対象事業の名称： 築地地区まちづくり事業の環境影響評価書案

環境保全の見地からの意見

意見の対象項目：風環境

図1 風の道の遮断とビル風害の位置図（資料編の風速・風向データの加工、糸長浩司）
ビル風エリアは、敷地の西隅（環二と新大橋通りの交差点）と東隅（晴海通り）
風の道の遮断は、再開発敷地の北側、銀座エリアと、南の超高層ビルの下

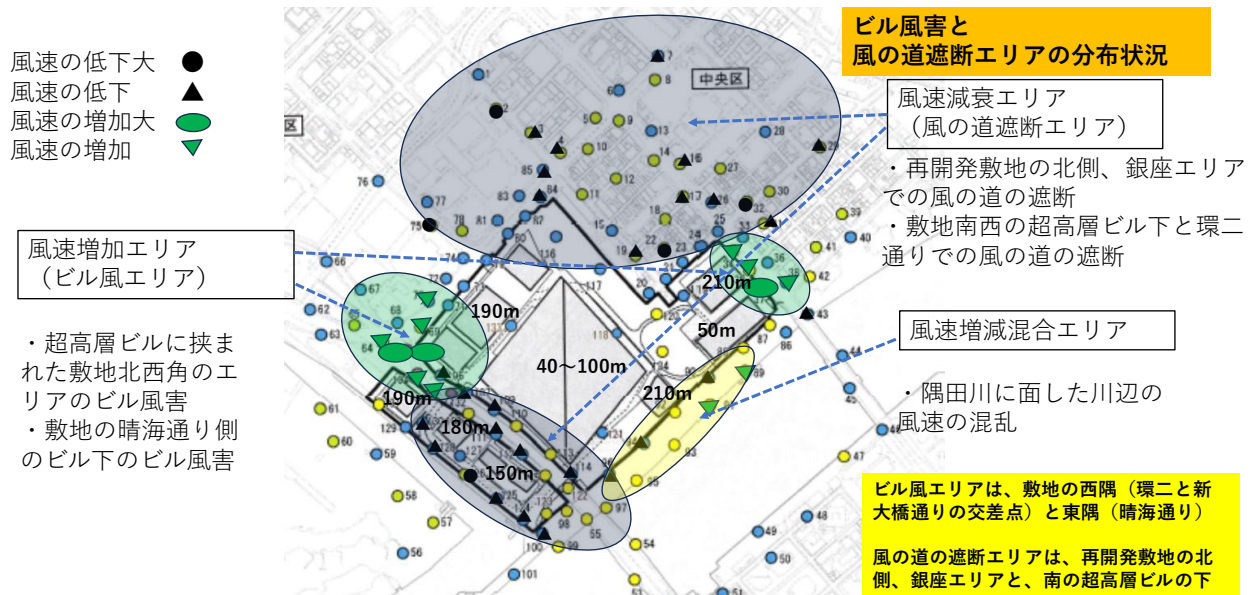
3. 資料編の p312～319 の風速・風向のデータを糸長が独自に解析すると、図1～5に示すように、風の道の遮断による、風速の低下、および風向の変更（海からの南風の減少）が明確な視点が敷地の北側（銀座側）と敷地の南側にある。この点に関して、事業者も解析しているはずであり、風の道の遮断についての的確に評価できるにも関わらず、それを分析し開示していない理由を述べ、及び風の道の遮断についての修正追記をしてほしい。

図2 建物の建設前後での風洞実験測点での風速の変化（評価書案のデータを加工、糸長浩司）

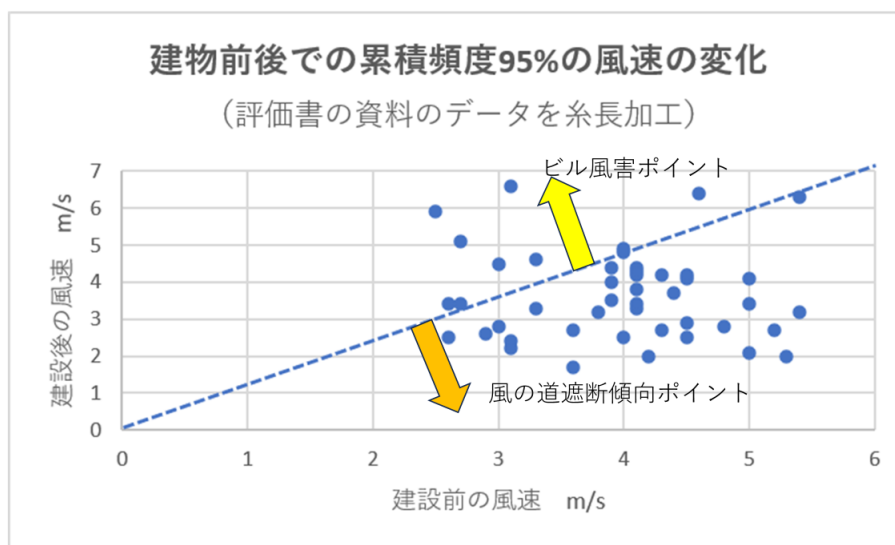
風洞実験での測点123（建設前にはない測点は除いている）の内、建設前後での、風工学方式での領域のランクに変化があった測点は、45である。その内、領域のランクが低下（風速の減速／風の実道の障害）は、32で、71%（測点全体では25%）である。増加（ビル風による風害）は、13であり、29%（測点全体では11%）である。

図3 超高層ビル群の敷地の北西角でのビル風のかく乱（評価書案の資料を糸長が加工）

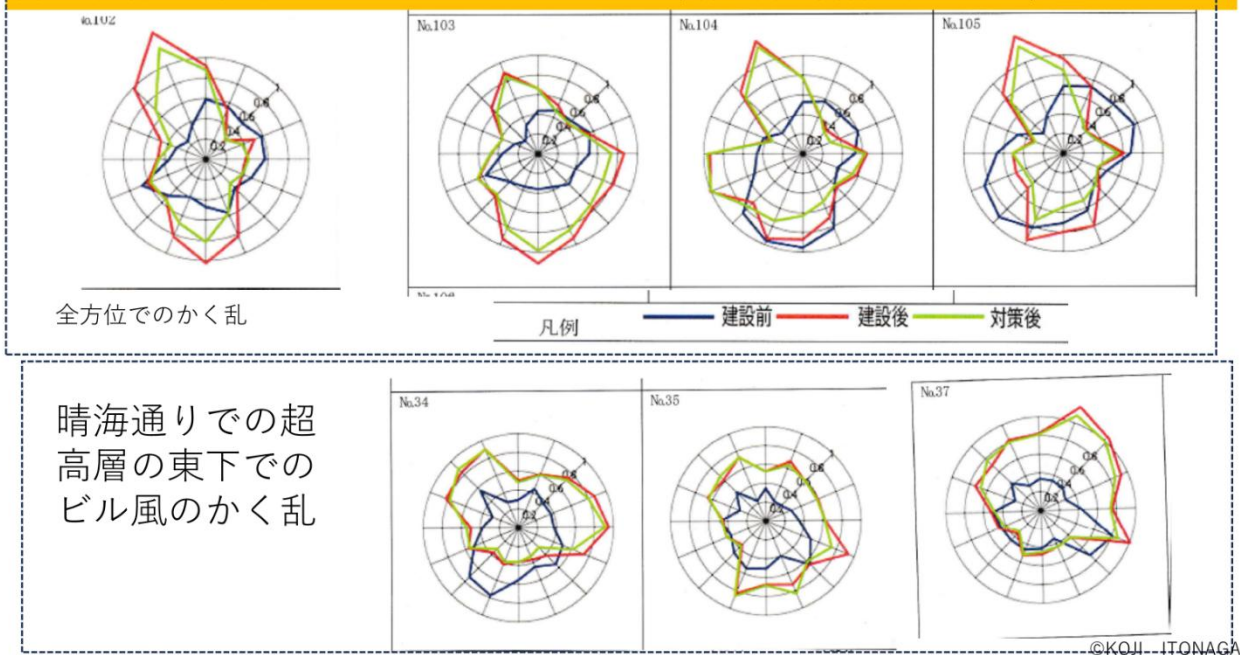
図3は先の風害の場所として提示した敷地北西角の交差点での風向の乱れと風速の強さが明確である。地上5mでの風害であるが、地上1.5~2mの風害はもっと危険なものと推察する。どうして、この点についての解析と言及がないも関わらず、緑地帯等の設置で対策は十分と言い切れるのか（植栽が安定するには10年以上かかるが、その間も強風があり植栽の安定成長は厳しいとも推察する）、非常に不誠実で危険な要素を含む評価書案である。この点について説明をしてほしい。

図4 風の道の遮断、銀座エリアの風向別での減衰状況（評価書案資料を糸長が加工）

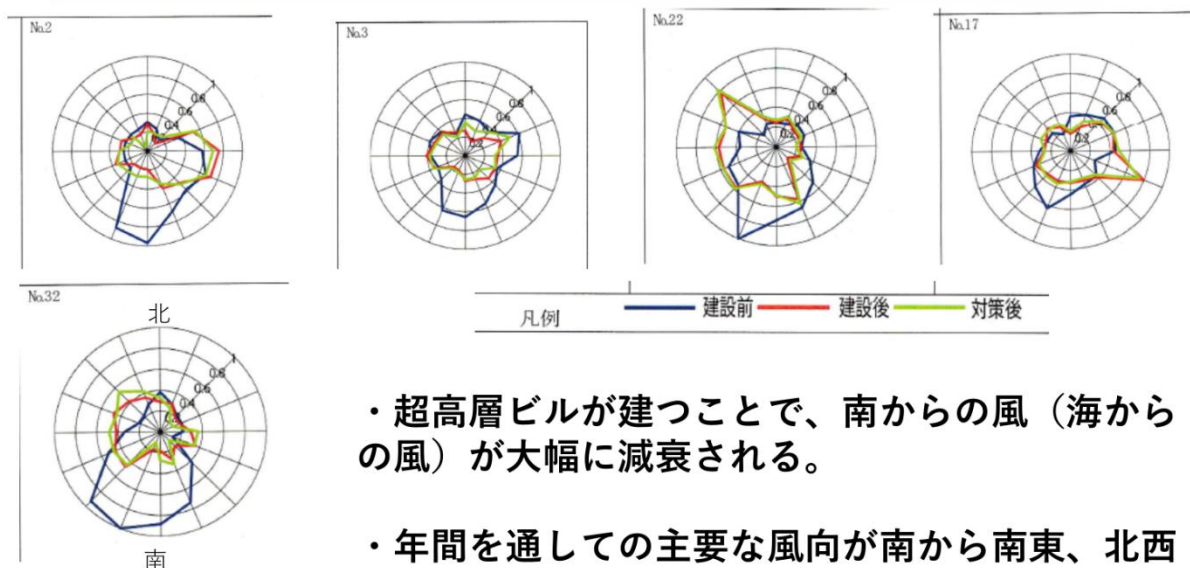
・ 超高層ビルが建つことで、南からの風（海からの風）が大幅に減衰される。

・ 年間を通しての主要な風向が南から南東、北西に変化する。

図4は、敷地北の銀座エリアでの、貴重な海風の遮断を明確に示し、かつ建物が建つことにより南風（海風）が減少すること、また、図5では敷地の海側の地点、南西の地点での南風の減少を示している。この点についてより詳細に言及してほしい。

図5 風の道の入口での遮断状況（評価書案資料を系長が加工）

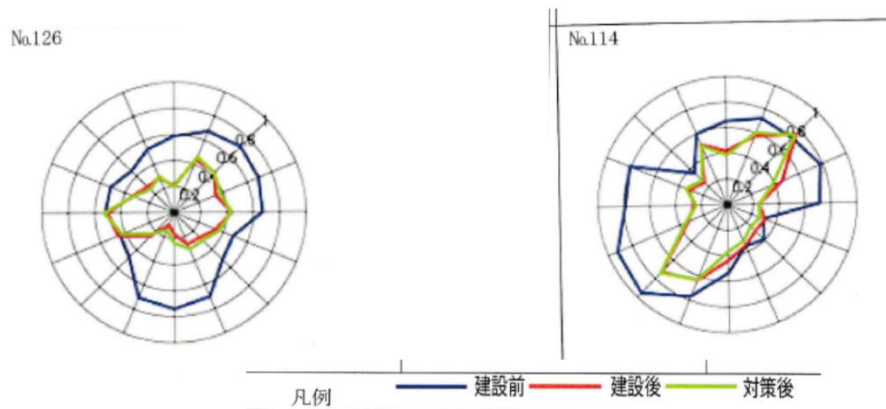
敷地の南から南西の、海の風の取り入れ口での、風速の減衰、風の道の遮断

風の道のイメージ図（事業者の基本計画書より）

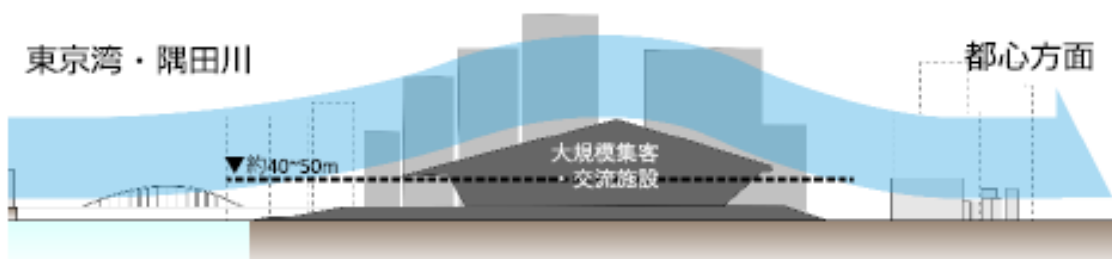
4. 風洞実験のために作成した模型は敷地の北側の銀座方面のビルも作成されており、このエリアでの風速の測定は可能である。その測定により海からの風の道の遮断・減速・方位の変化も明確になるはずである。にもかかわらず、これらのエリアに測点を拡大していない理由を説明してほしい。さらに、これらの銀座エリアに測点を増加させて風向・風速を測定し、再評価書案を提示してほしい。
5. 風の道への配慮と思わせる図が、資料編 p319 に、予測に反映しなかった措置としてイメージ図（アリーナの屋根形状）が掲載されている。事業者も明確には風の道の阻害を避けることが科学的に立証できないので、反映しなかった措置としていると推察する。風の道の遮断を暗黙に認めているとも推察する。しかし、事業者の基本計画書には同様のイメージが掲載され、風の道を配慮しているような言及があり、これは非常に不誠実な評価書案である。この点についての説明を明確にしてほしい。及び、風の道の遮断をしていないということを主張するのであれば、その科学的証拠を提示して、評価書案に明示してほしい。
